## Protocolo 13.040/2022

Ofício 0013/22 – CTR 040.2022

Ref.: Contrato Nº 040/2022

**Assunto:** Itens não previstos em contrato a serem aditivados

Figura 22 – Projeto original, projeto modificado e projeto sanepar

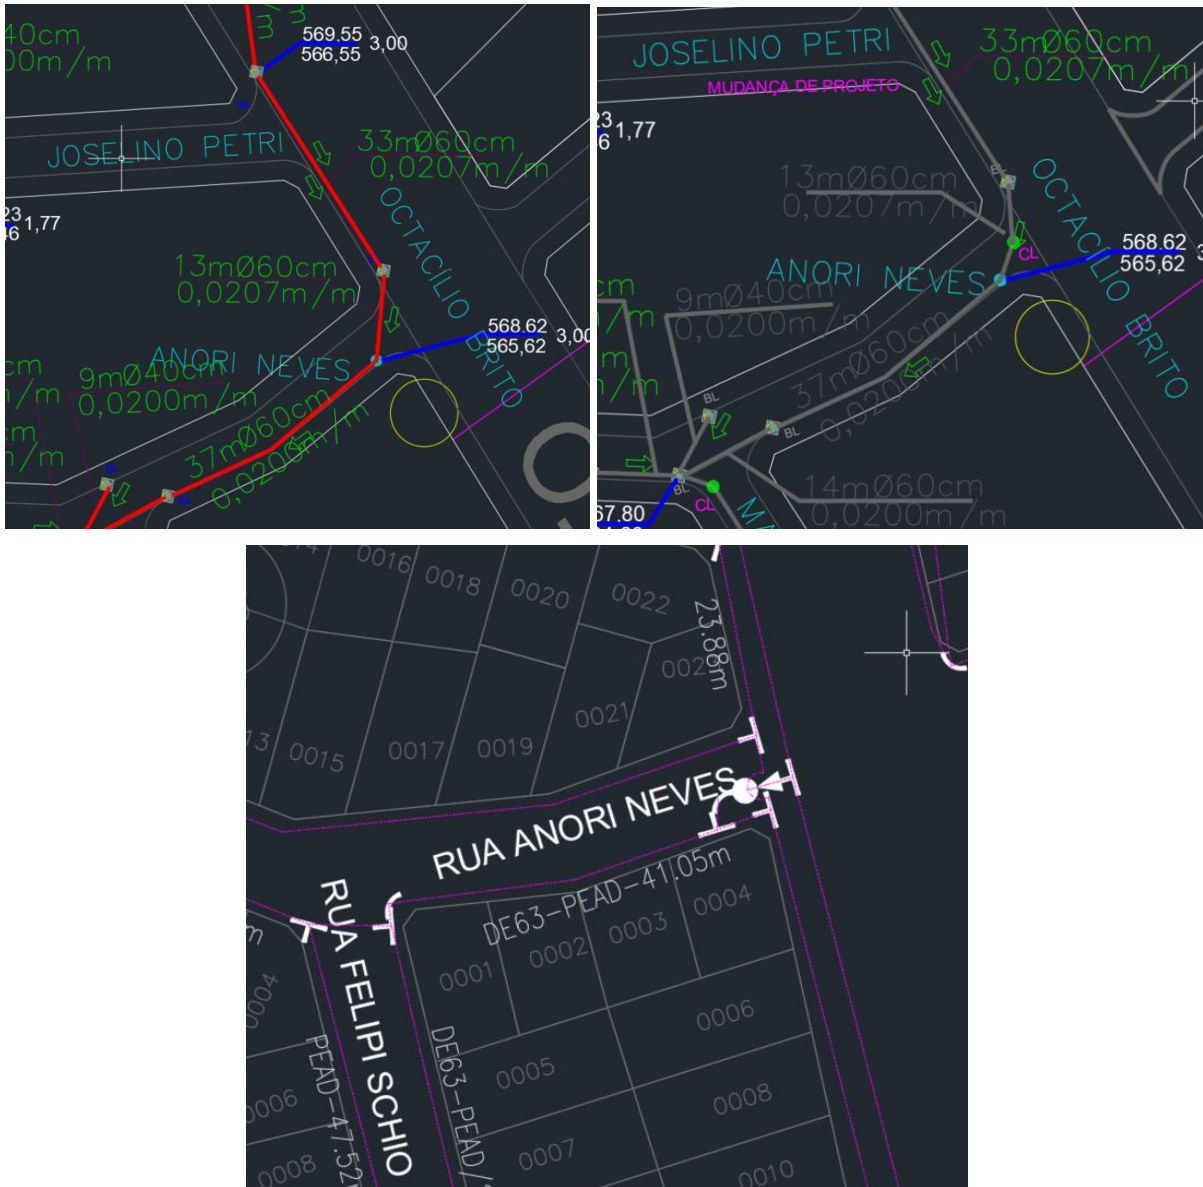
Nesta ocasião, durante a abertura da vala de drenagem, encontramos a rede principal de abastecimento de água do bairro, gerando a necessidade de uma nova caixa de ligação para que a rede fosse desviada. Foram feitas várias tentativas de passar a tubulação sem o acréscimo da CL, juntamente com a *Sanewal*, porém sem sucesso.

Figura 24 – Projeto original e projeto modificado

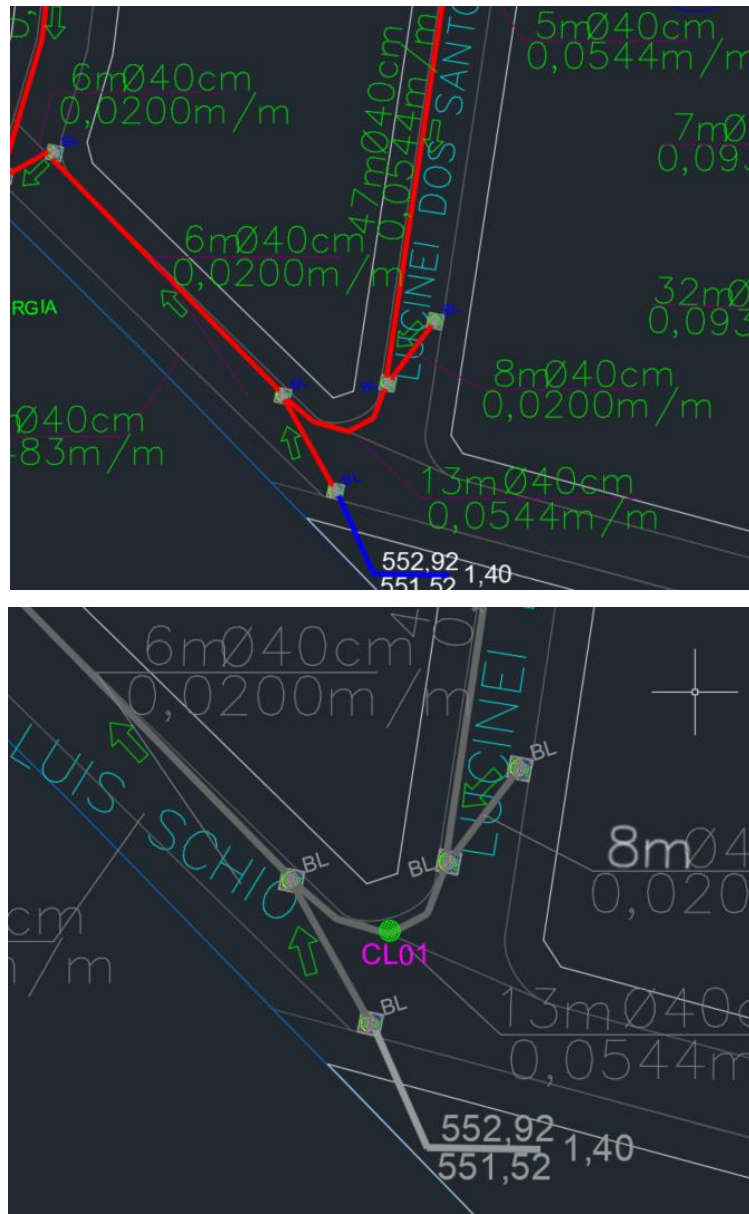
Neste trecho houve a tentativa de puxar uma vala ligando diretamente a boca de lobo com a caixa de ligação, porém na calçada existia a rede de água local, sendo novamente necessário a implantação de uma caixa de ligação para efetuar o desvio e a curvatura conforme o projeto.

Figura 25 – Projeto original e projeto modificado

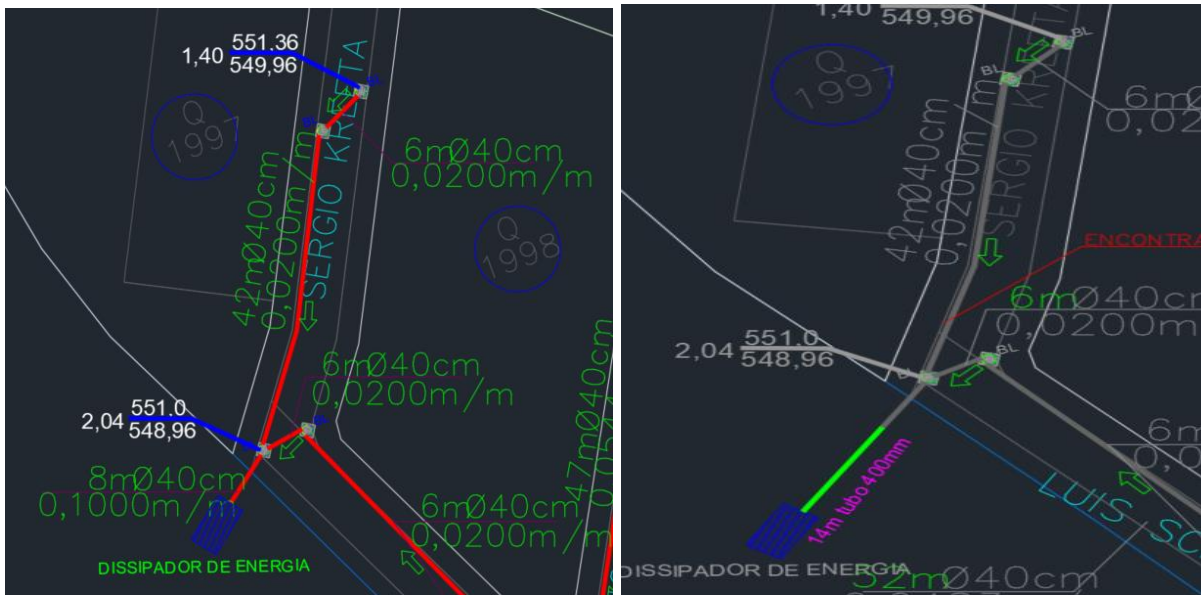
Na figura 25, podemos observar um prolongamento da vala e da tubulação em 14m, devido a existência no local de residências exatamente em cima do local previsto para o dissipador, também foi encontrado material de segunda categoria, como pode ser visto nas fotos anexas ao relatório.

Figura 27 – Projeto alterado

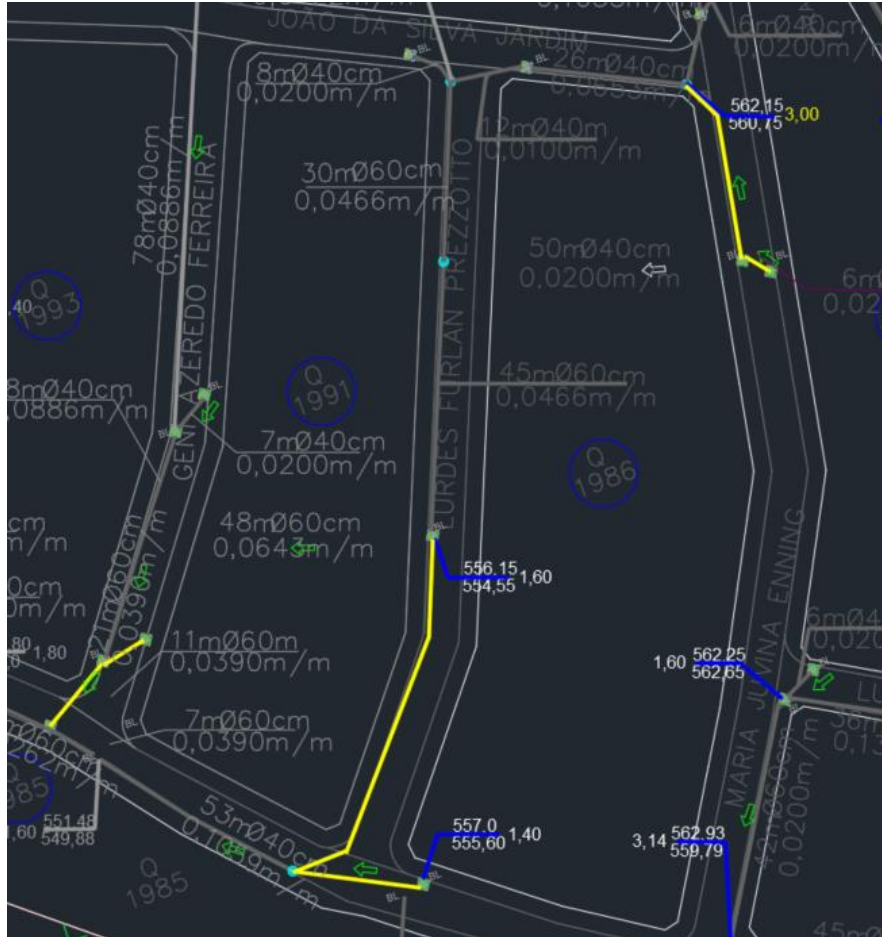
Esta situação já foi citada em outros momentos nos ofícios anteriormente encaminhados, como podemos observar, não seria possível executar da maneira original pelos fatos de existir inúmeras casas no percurso traçado, sendo assim foi necessário um aprofundamento das valas de maneira a vencer a inclinação mínima.

Figura 28 – Projeto original e projeto alterado

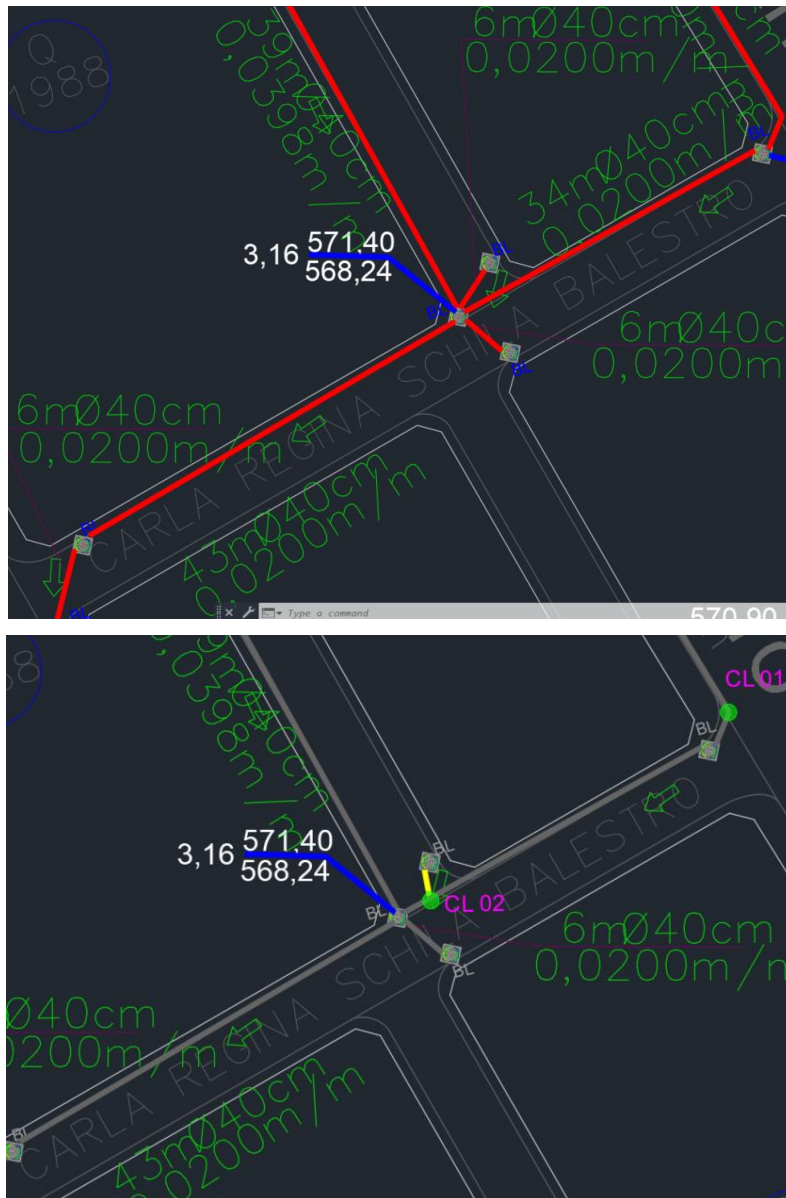
Neste caso foi necessária a adição da CL 01 pelo fato da curvatura do trecho original, não sendo possível executar sem a adição da mesma. Já no caso da CL 02 é a mesma situação que tivemos anteriormente, são muitos tubos tendo a interligação deles na mesma caixa, sendo assim, para melhor execução e eficiência da drenagem, foi feito a adição desta caixa de ligação.

Figura 29 – Projeto original e projeto alterado

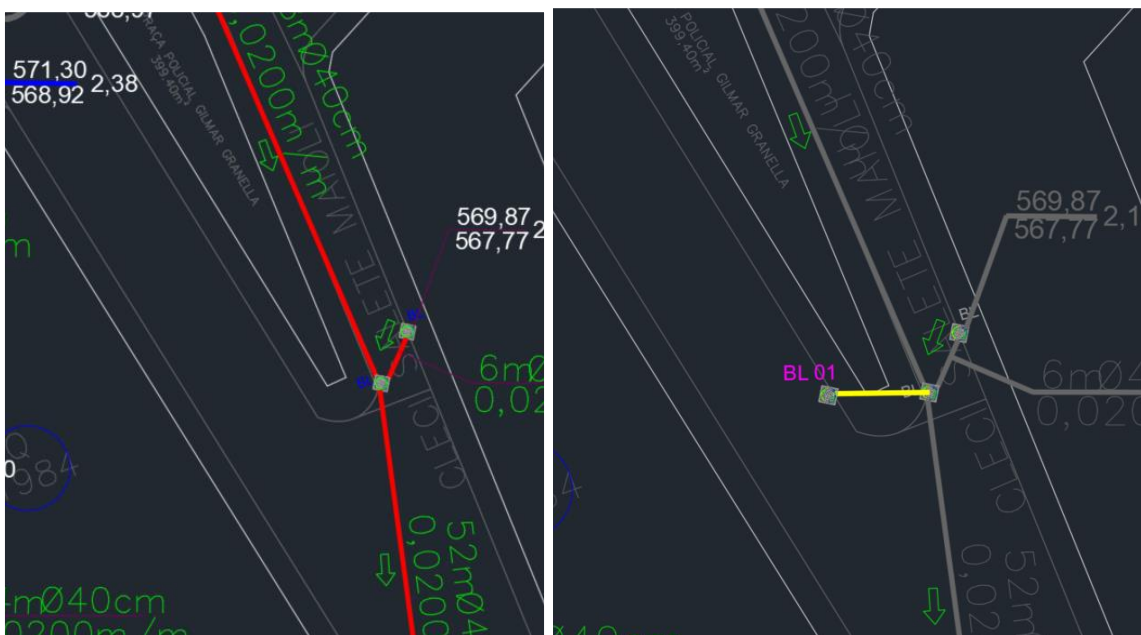
Neste caso, em conversa com a prefeitura, foi decidido fazer a adição de uma nova boca de lobo na Rua Octacílio Brito, e conseqüentemente 10m de tubulação 40cm, para melhor atender as necessidades da drenagem da rua em questão, visto que se tratava de um longo trecho sem nenhuma forma de captação de água pluvial.
